大洗研究所廃棄物管理事業変更許可申請における 審査会合の質問回答

令和4年〇月〇日
国立研究開発法人日本原子力研究開発機構
高速炉・新型炉研究開発部門 大洗研究所
環境保全部

核燃料施設等の新規制基準適合性に係る審査会合(第444回)(令和4年6月6日)において、日本原子力研究開発機構大洗研究所廃棄物管理施設に係る事業変更許可申請について概要説明を行い、3件の質問事項を得た。

使用の停止に係るプロセス

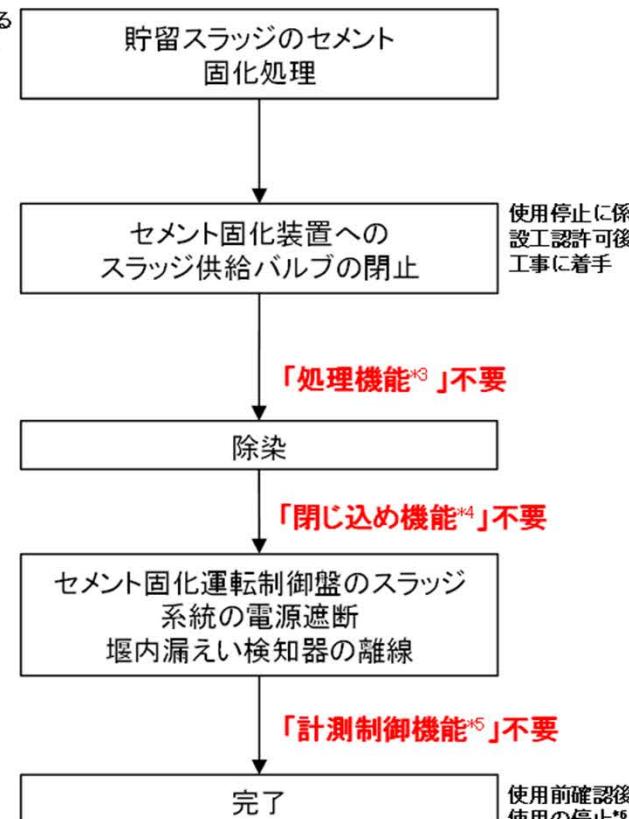
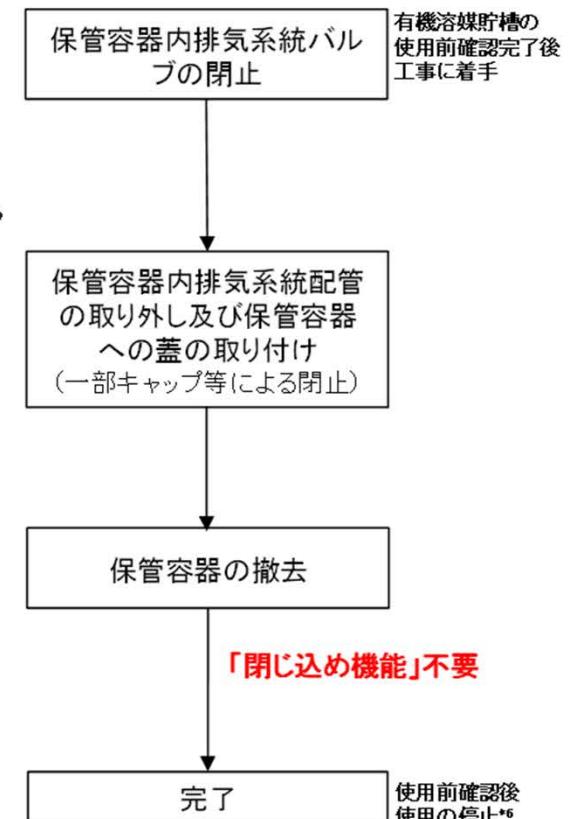
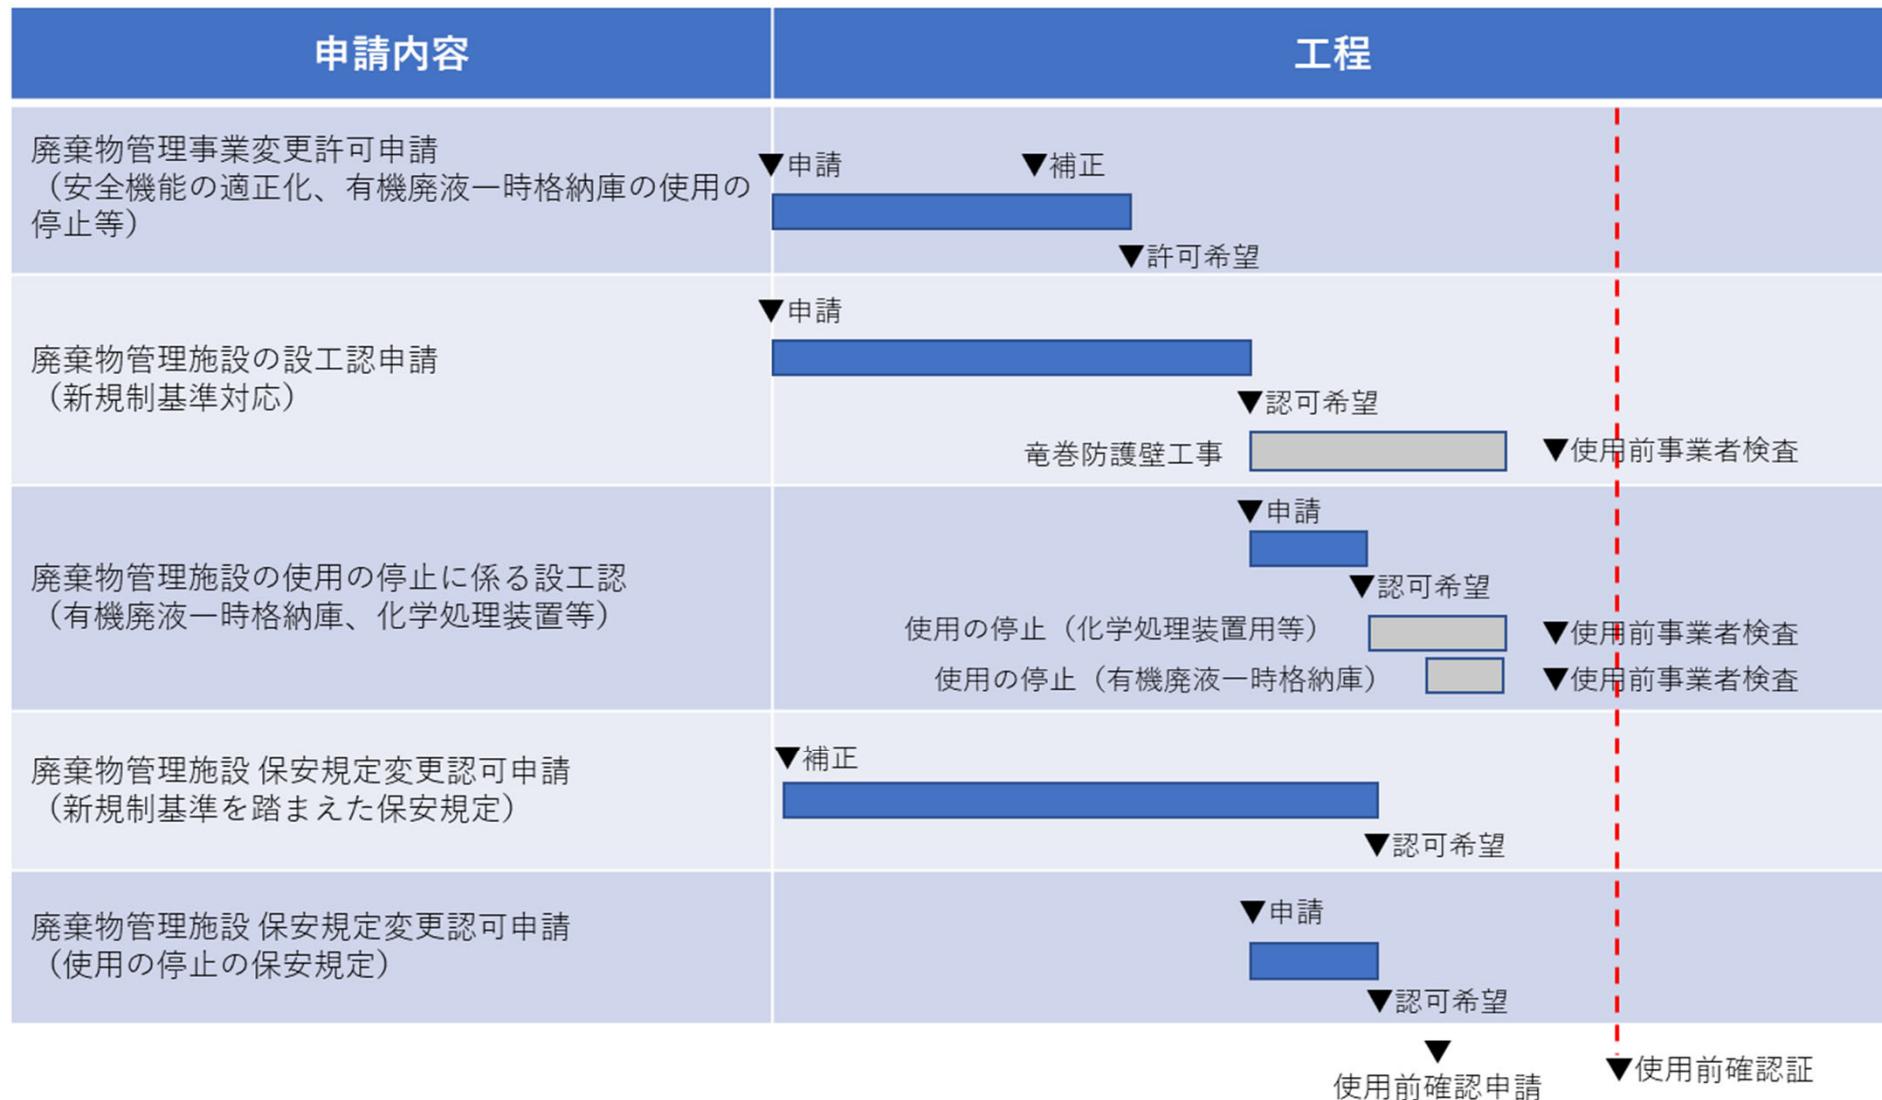
有機廃液一時格納庫及び化学処理装置(一部)の使用の停止について、今後の工事工程、方法及び設工認の申請時期を明確にすること。

有機廃液一時格納庫及び化学処理装置の使用を停止する場合は、使用停止措置に係る使用前確認が完了しなければ廃棄物管理施設の新規制基準の適合確認が完了しないことから、使用前確認は、新規制基準の適合確認の完了前もしくは同時とすることが必要である。

有機廃液一時格納庫の使用停止については、 $\beta \cdot \gamma$ 固体処理棟Ⅲの有機溶媒貯槽が液体廃棄物の受入れ施設として使用前確認を完了する前に工事に着手した場合、受入れ施設がなくなり、有機廃液の受入れができなくなる。受入れできない期間を可能な限り短縮するため、使用前事業者検査を他の設備と同時に受験できるように工事期間(約2か月)を考慮し、使用停止のための工事に着手する。

化学処理装置等の使用停止については、処理対象の廃液の処理が廃液蒸発装置Ⅰで実施可能であるため、使用停止に係る設工認の認可をもって使用停止のための工事に着手する。化学処理装置等の使用停止は、竜巻対策としての本設工認における適合性確認と関連していることから、使用停止に係る設工認は、現在申請中の設工認を補正し対応する。また、有機廃液一時格納庫も併せて補正する。なお、設工認の補正は、9月上旬を予定している。

使用停止に当たっては、添付の使用停止に係るプロセスに従って「閉じ込め機能」、「処理機能」、「計測制御機能」及び「放射線管理機能」等の機能が不要となる措置を講じる。
